CONCEPTO TÉCNICO DE REVISIÓN DE ESTUDIOS DE RESPUESTA DE AMPLIFICACIÓN LOCAL DE ONDAS SÍSMICAS	Código:	GPR-FT-09
		Versión:	01
		Código Documental:

1.1	CONCEPTO TÉCNICO No. CT:	5382
1.2	ÁREA:	INVESTIGACIÓN Y DESARROLLO
1.3	COORDINACIÓN:	CONCEPTOS TÉCNICOS
1.4	REFERENCIA CRUZADA RADICADO FOPAE:	2008ER13145
1.5	RESPUESTA OFICIAL No. RO:	32852

2.1	SOLICITANTE:	ADRIANA LÓPEZ MONCAYO CURADURÍA URBANA NO.3
2.2	PROYECTO:	NUEVA AV. CALI II ETAPA
2.3	LOCALIDAD:	9 FONTIBÓN
2.4	UPZ:	115 CAPELLANIA
2.5	BARRIO O SECTOR CATASTRAL:	FERROCAJA FONTIBÓN
2.6	DIRECCIÓN:	CARRERA 90 No. 23J-22
2.7	CHIP:	AAA0167UXDE
2.8	FECHA DE EMISIÓN:	10 DE NOVIEMBRE DE 2008
2.9	EJECUTOR DEL ESTUDIO:	MAURICIO GALLEGU SILVA

El presente concepto técnico corresponde a la **primera revisión** realizada por la Dirección de Prevención y Atención de Emergencias, del informe "Análisis del Peligro Sísmico presente en el sitio donde se localizará el proyecto Agrupación Ave Ciudad de Cali Etapa 2 en la Av. Ciudad de Cali con Av. Esperanza de Bogotá D.C." elaborado por el Ing. Mauricio Gallego Silva, a construirse en el predio ubicado en la Carrera 90 No. 23J-22 de Bogotá. El cual fue radicado el 16 de Octubre de 2008 mediante

Figura 1. Localización del Proyecto Nueva Av. Cali II Etapa.

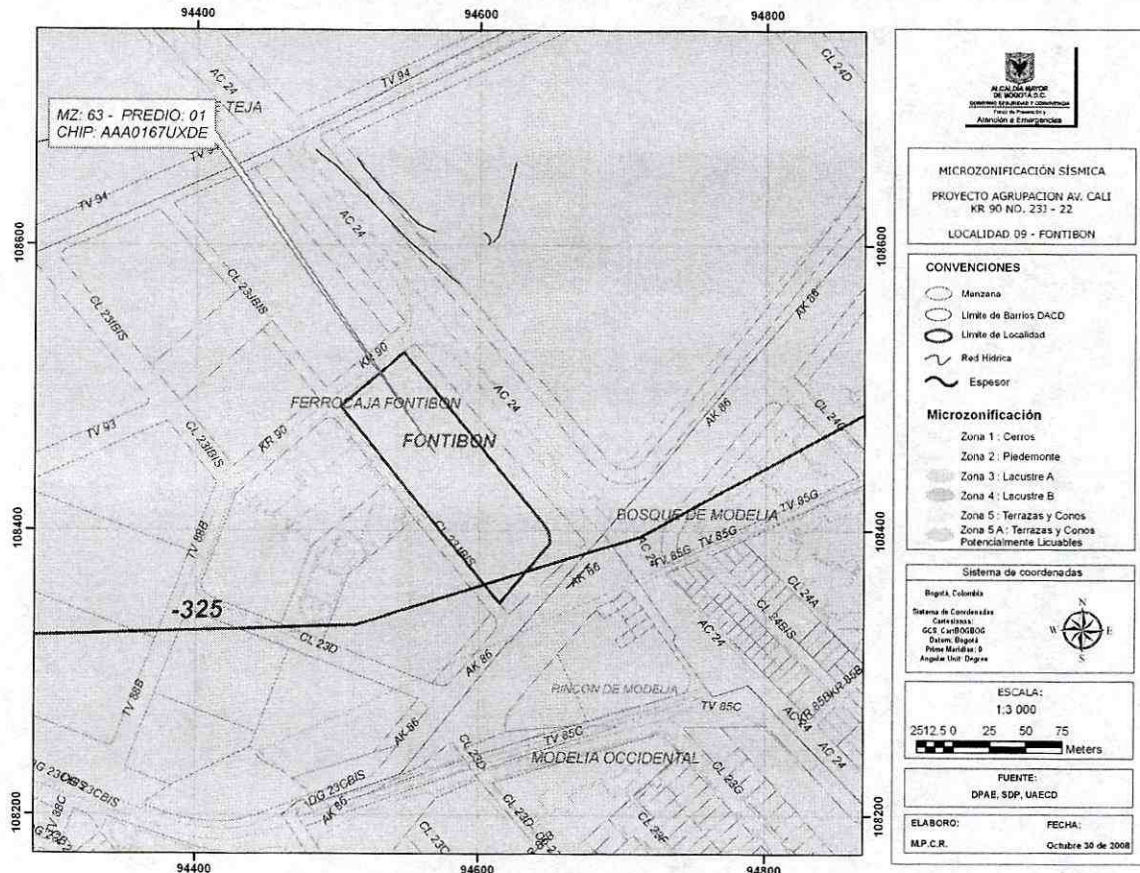
En el informe, se indica que el sitio del proyecto se encuentra localizado en la Zona 3 – Lacustre A según el Decreto 193 de 2006, lo cual es consistente con la localización presentada en la Figura 1 del presente concepto.
